Bulletin 01/2024 vom 18.03.2024

Technische Bestimmungen für Bahnsport 2024

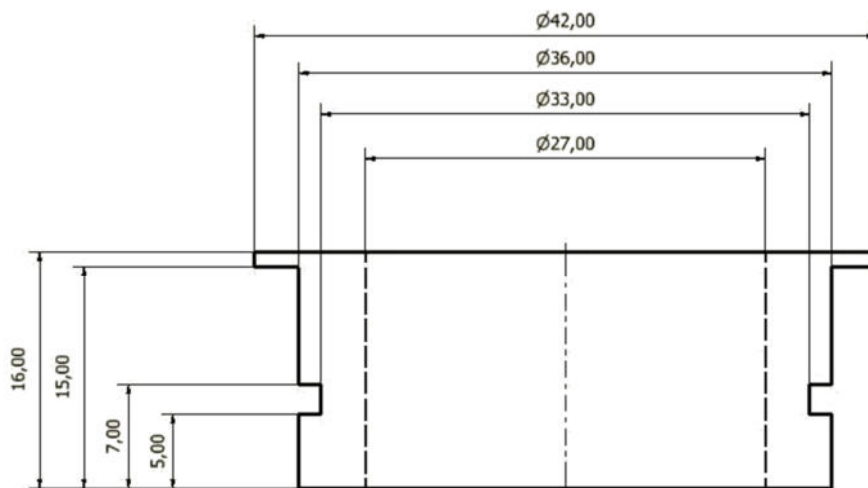
C.4 Falls der Abstand zwischen der Reifenoberfläche des Hinterrades und dem hinteren Ende des hinteren Kotflügels größer als 35 mm ist, muss ein zusätzlicher Radschutz montiert werden. Der Abstand zwischen dem Rad und dem Radschutz darf nicht größer sein als 35 mm (30 mm + 5 mm Toleranz).

Falls ein Anschubbügel verwendet wird, so muss er aus einem Teil gefertigt sein, aus festem Material bestehen, das bei einem Aufprall nicht bricht, und darf nicht höher als 35mm über den hinteren Kotflügel hinausragen.
